**INFORME N° 461-2020-SENACE-PE/DEAR**

- SILVIA ROSARIO FERIA MONGE**  
Especialista Ambiental en Ciencias Sociales – Nivel II
- ASUNTO** : Evaluación del Segundo Informe Técnico Sustentatorio de la  
Unidad Minera Breapampa respecto a la rampa de  
exploración para la confirmación de reservas de sulfuros,  
presentado por South America Mining Investment S.A.C.

- REFERENCIA** : M-ITS-00070-2020 (21.05.2020)
- FECHA** : Lima, 10 de agosto de 2020

**ANEXO N° 01 Matriz de Subsanción de Observaciones**  
**Segundo Informe Técnico Sustentatorio de la Unidad Minera Breapampa respecto a la rampa de exploración para la confirmación de reservas de sulfuros**

**Figura N° 4.** Comparación de los niveles piezométricos con las hidroisohipsas actuales

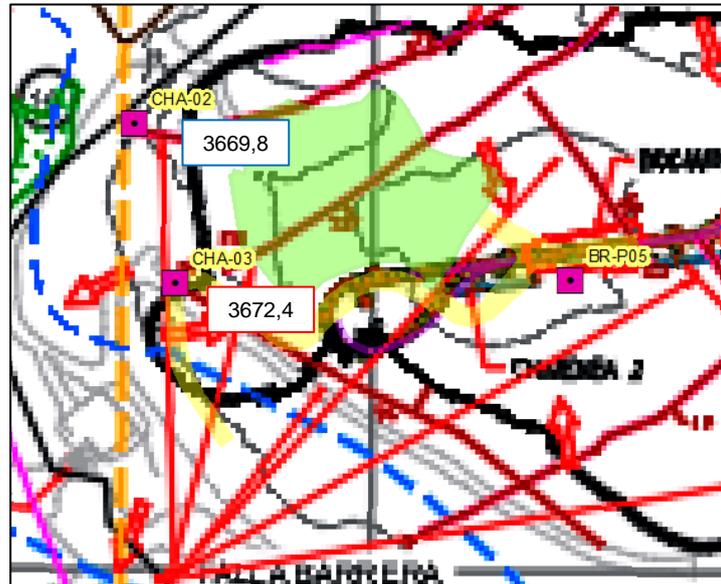
- Considerando que la perforación BRE-HIDRO es la única que se ubica en el tajo, no se correlaciona con otras estaciones de agua subterránea ya que la información obtenida en dicha perforación difiere del modelo conceptual, esto con respecto a los niveles y presencia de agua subterránea.

- Al realizar la comparación de los niveles freáticos medidos en la época de estiaje (que corresponden a las estaciones CHA-02 y CHA-03) con las hidroisohipsas actuales de la época de estiaje, se observa que solo CHA-02 (3669,8 msnm) presenta un valor de nivel freático que se acerca al valor de la hidroisohipsa (3670 msnm, única hidroisohipsa legible), a diferencia de la CHA-03 que se aleja a 2,4 m (3672,4 msnm). Cabe precisar que las hidroisohipsas deben representar los valores medidos de los niveles piezométricos a detalle, lo que no se evidencia en la figura que se presenta a continuación:
